1. Änderungsbericht zu Anlage 1.3C

Ausbau und Neubaustrecke Stuttgart - Augsburg Bereich Wendlingen – Ulm

Planfeststellungsabschnitt 2.4 Albabstieg

PÄV ESTW Portal Dornstadt

Auszug aus vorgeschriebener Anlage 9.2 Blatt 2C von 10 der Planfeststellung (ESTW Standort), die Lage der mit * gekennzeichneten Gebäude werden in der Ausführungsplanung festgelegt

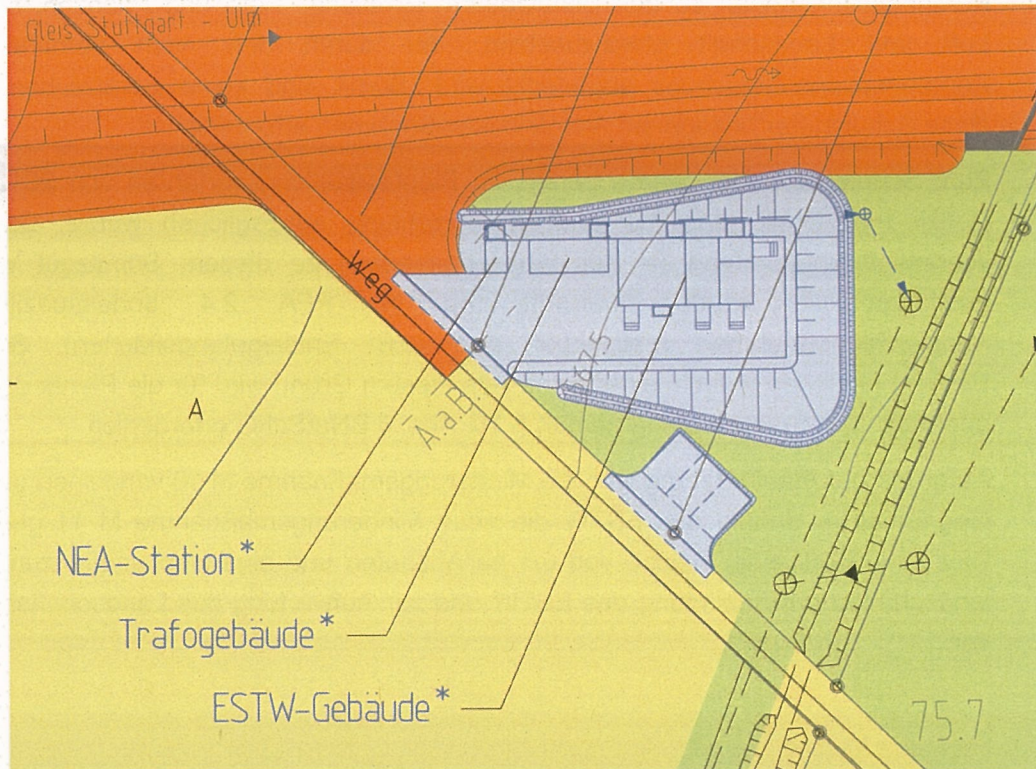
Der ESTW Standort inkl. Stellplätze liegt auf den Flurstücken 307 (Weg), 307-2, 308 und 309. Diese Flächen sind nur zum Teil erworbene Flächen. Diese Flurstücke liegen im Bereich des Flurneuordnungsverfahrens Dornstadt Bollingen.

Die Anlage 9.2 Blatt 2C von 10 wurde im Zuge dieser Planänderung entsprechend fortgeschrieben und die zusätzlich benötigten Teilflächen blau gekennzeichnet.
